Diferença em número de vagas para visitantes no projeto e memorial descritivo

Projeto Legal

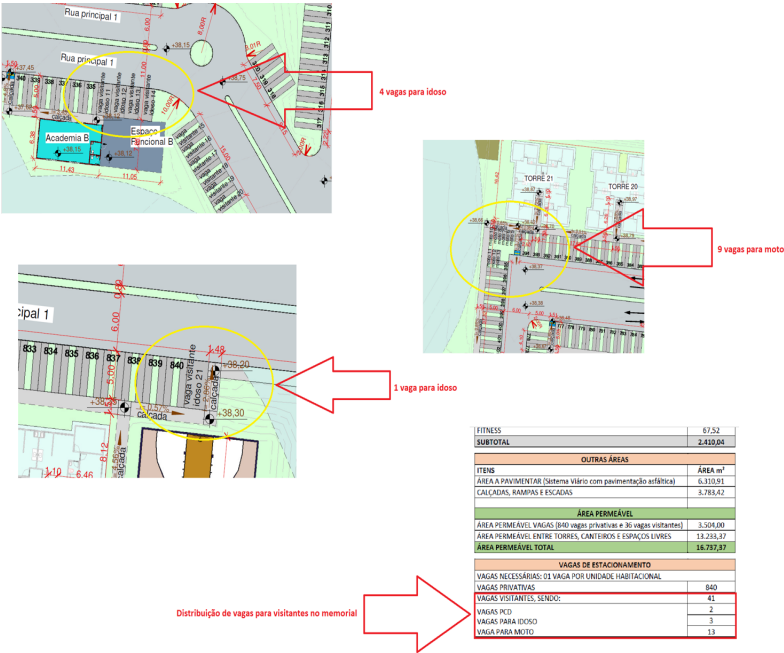
Vagas para visitantes no projeto em quantidade diferente da especificada no memorial descritivo, Por gentileza, verificar e ajustar. Além disso, o total 41 equivale a soma das vagas comuns e vagas para idosos e PCR, estando as 13 vagas para moto além dessa contagem, deixando assim a informação um pouco confusa, Poderia ajustar?

Ações	Descrição	Data Ação	Novo Vencimento	Responsável	Realizado por
	Resolvido	2021-04-09T16:59:17+00:00		bruno@chaconengenharia.com	bruno@chaconengenharia.com
	As vagas de visitantes contemplam em ambas as fases. O total são 41 vagas mesmo. Favor verificar as vagas em frente ao Bicicletário A e Playground A. As vagas de motos estão na fase 01 em frente a guarita e na fase 2 em frente a Torre 21, com total de 13 vagas para moto. As vagas de idosos que estão erradas de acordo com o quadro. São 03 vagas no total: 02 em frente a academia e 01 em frente a quadra poliesportiva.	2021-04-02T20:54:14+00:00		contato@duettoarq.com.br	contato@duettoarq.com.br
